**AVIS RELATIF À LA PROTECTION
CONTRE LES EVENTUELS EFFETS NOCIFS ET NUISANCES
PROVOQUÉS PAR LES RAYONNEMENTS NON IONISANTS
GÉNÉRÉS PAR DES ANTENNES ÉMETTRICES STATIONNAIRES**

Commune : FLEMALLE - Exploitant : ORANGE

Référence exploitant : 212L1_3 / 30109L1_1 / 40109L1_1/ 50109L1_1

Rapport n° 1049 / 2024

Figure 2 : Vue en plan des installations d'antennes dans un rayon de 300 mètres autour de l'installation faisant l'objet de la demande d'avis

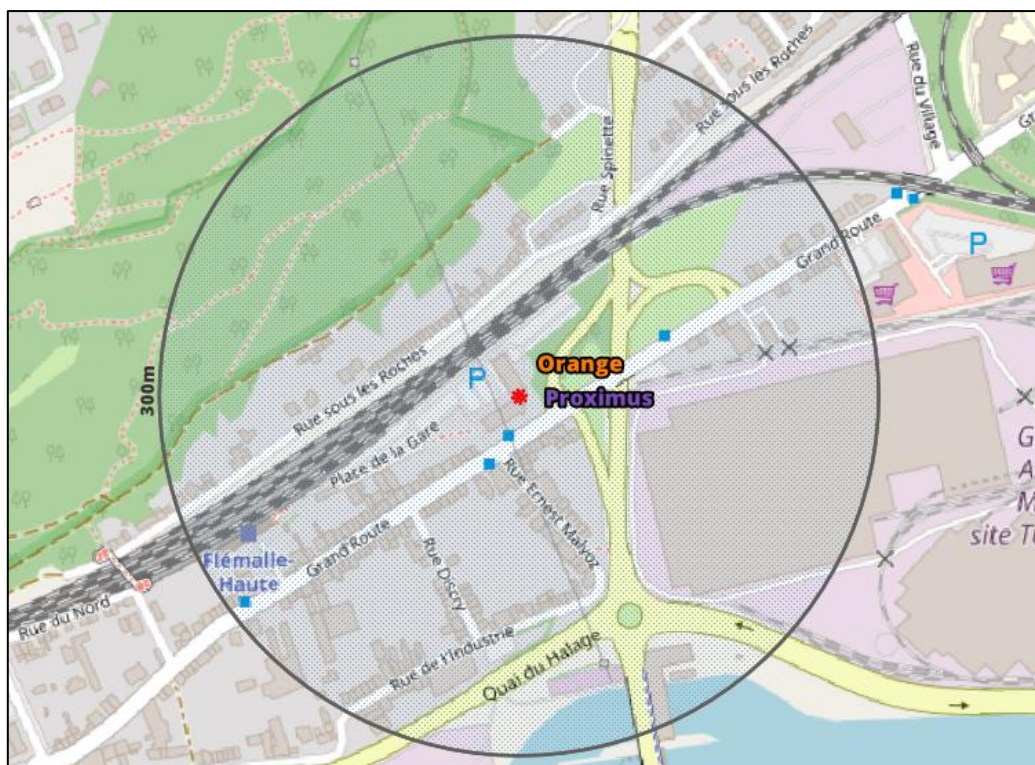
Le plan en projection verticale de la figure 2 indique la localisation des installations d'antennes émettrices stationnaires visées par le décret et situées dans un rayon de 300 mètres autour de l'installation référencée dans le paragraphe 2 et localisée au centre du cercle. Les données de localisation de ces antennes et les avis correspondant sont accessibles via le cadastre en ligne des antennes émettrices stationnaires⁶. Les installations prises en compte dans l'évaluation du respect de la limite cumulative sont les installations d'antennes émettrices déclarées en service par l'exploitant à la date du présent avis, à l'exception de l'installation référencée dans le paragraphe 2 et éventuellement d'autres installations ayant fait l'objet d'une demande d'avis à la même date et qui sont situées à l'intérieur de la zone de 300 mètres de rayon.

- a) il y a au plus 4 installations d'antennes émettrices stationnaires présentes dans la zone d'évaluation de 300 mètres de rayon représentée dans la figure 2, y inclus l'installation référencée dans le paragraphe 2 : la limite cumulative définie à l'article 4, §2 du décret est nécessairement respectée dans les lieux de séjour à l'intérieur de la zone d'évaluation de 300 mètres de rayon ;

- b) il y a exactement 5 installations d'antennes émettrices stationnaires présentes dans la zone d'évaluation de 300 mètres de rayon représentée dans la figure 2, y inclus l'installation référencée dans le paragraphe 2 et il existe, pour 3 ou 4 de ces installations, un avis attestant le respect de la limite abrogée de 3 V/m : la limite cumulative définie à l'article 4, §2 du décret est nécessairement respectée dans les lieux de séjour à l'intérieur de la zone d'évaluation de 300 mètres de rayon ;

- c) dans tous les autres cas, il a été vérifié que la limite cumulative définie à l'article 4, §2 du décret n'est pas dépassée dans les lieux de séjour sur base du nombre d'installations localisées dans la zone d'évaluation de 300 mètres de rayon représentée dans la figure 2, de leur localisation ainsi que des données inscrites dans la figure 1 et au paragraphe 4 du présent avis et dans les avis attestant le respect de la limite par installation ou de la limite abrogée de 3 V/m relatifs aux autres installations reprises dans la figure 2.

Compte tenu des considérations ci-dessus, il apparaît que l'intensité du rayonnement électromagnétique généré, dans les lieux de séjour situés dans un rayon de 300 mètres autour de l'installation référencée dans le paragraphe 2, par l'ensemble des antennes émettrices stationnaires de l'ensemble des exploitants du même site d'antennes émettrices stationnaires respecte la limite fixée à l'article 4, § 2 du décret.
